VUOROVAIKUTUSRAPORTTI

Vuosaaren uuden lukion (Mosaiikkiraitti 2) asemakaavan muutos (nro 12485)

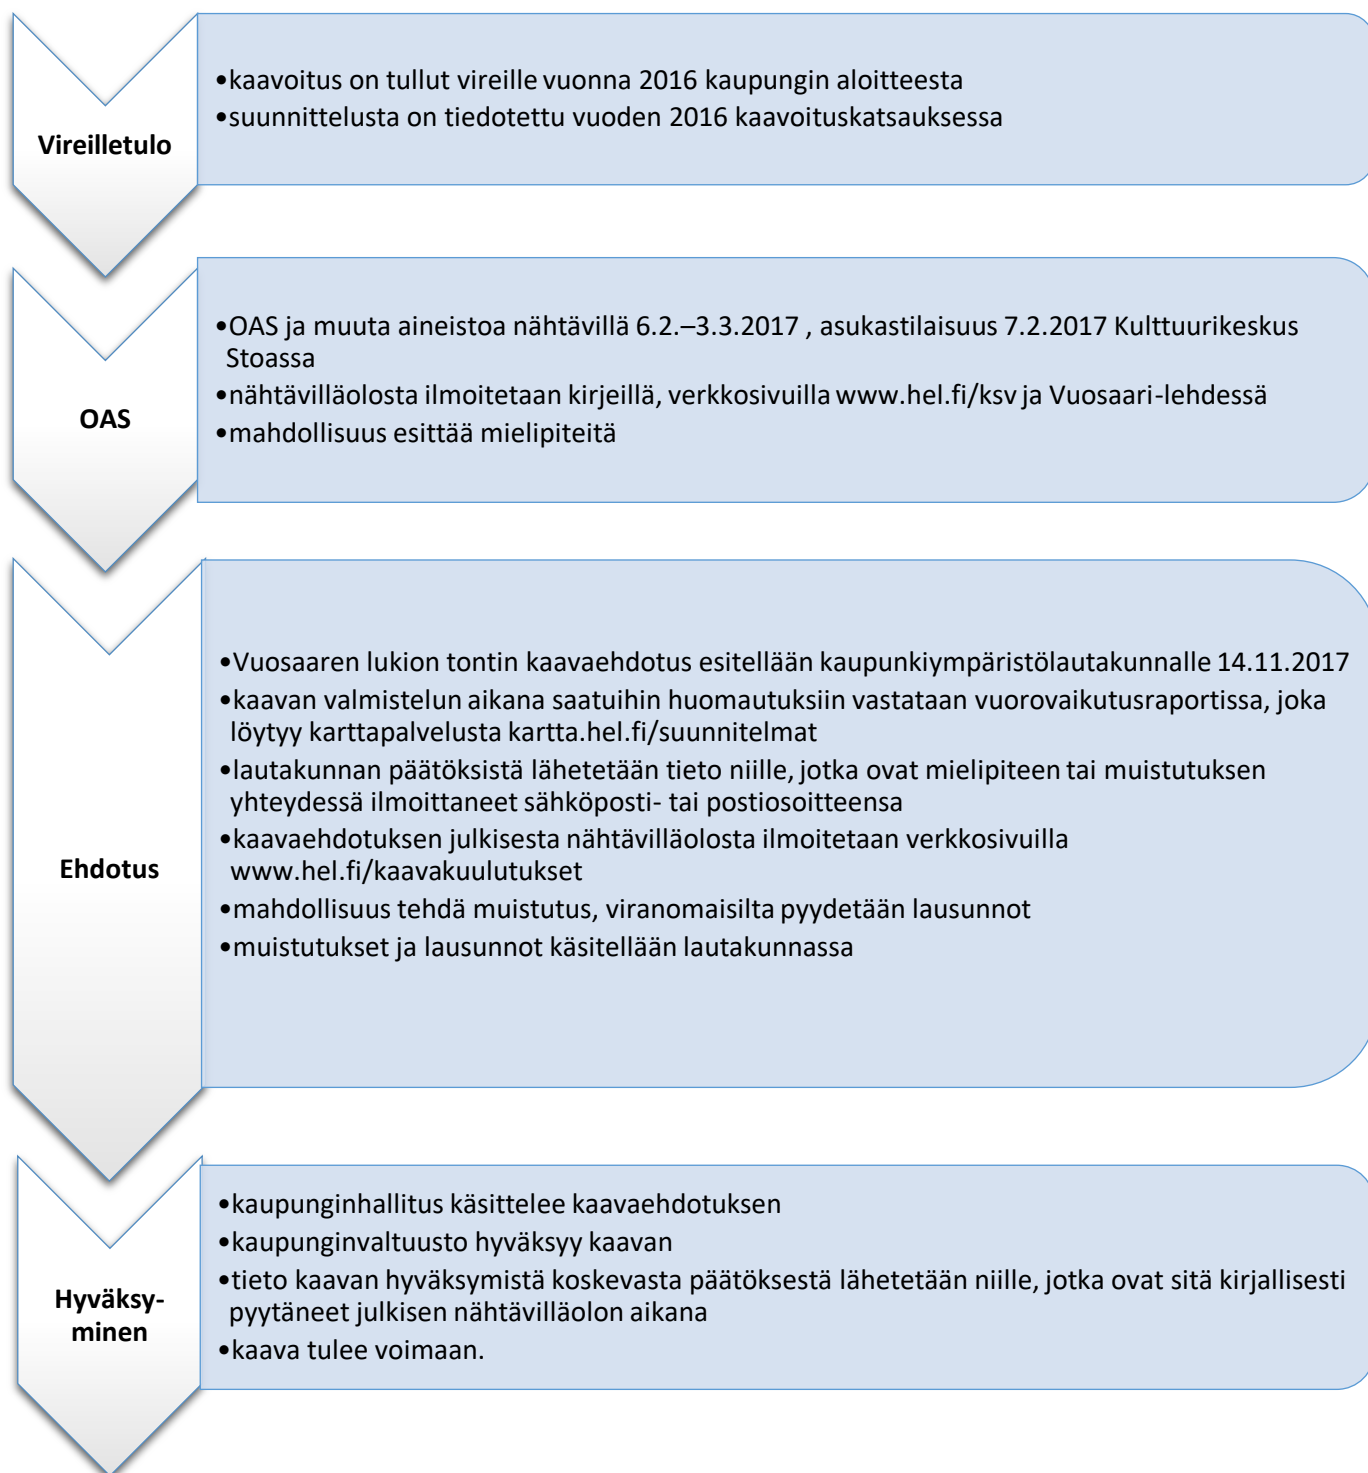
Vuosaaren uuden lukion kaavamuutoksen vuorovaikutus on järjestetty osana laajemman suunnittelukokonaisuuden osallistumis- ja arviointisuunnitelmaa, joten saatu palaute koskee osittain myös kaavaratkaisun ulkopuolisia alueita. Laajan ja monipuolisen aluekokonaisuuden eri osa-alueita on osallistumis- ja arviointisuunnitelman yhteydessä esitetty yllä olevan kuvan mukaisin kirjainkoodein. Vuosaaren uuden lukion alue on esitetty koodilla A.

Vuosaaren uuden lukion tontti (kartalla A)

Mielipiteissä otettiin kantaa Vuosaaren uuden lukion toimintaan. Rakennuksen tulee palvella myös vuosaarelaisten vapaa-aikaa, harrastuksia ja taiteen peruskasvatusta, mitä rakennuksen hallinnoija ei saa estää maksupolitiikallaan.

Mosaiikkipuiston käyttömahdollisuuksia virkistyskäyttöön tulee selvittää kunnostusten yhteydessä.

Vuosaaren uuden lukion perusajatuksena on toteuttaa Kasvatuksen ja koulutuksen toimialan periaatteita lisätä koulurakennusten ilta- ja viikonloppukäyttöä. Lukiota suunnitellaan 900 opiskelijalle, joten monipuolista tilaa myös muulle käytölle on runsaasti tarjolla. Ilta- ja viikonloppukäyttöä painotetaan rakennuksen hankesuunnitelmassa, joten sen mahdollistavaan maksupolitiikkaan kiinnitetään erityistä huomiota.

Mosaiikkipuiston kehittäminen huomioidaan yhdessä kaupunkitila- ja maisemasuunnittelun kanssa.
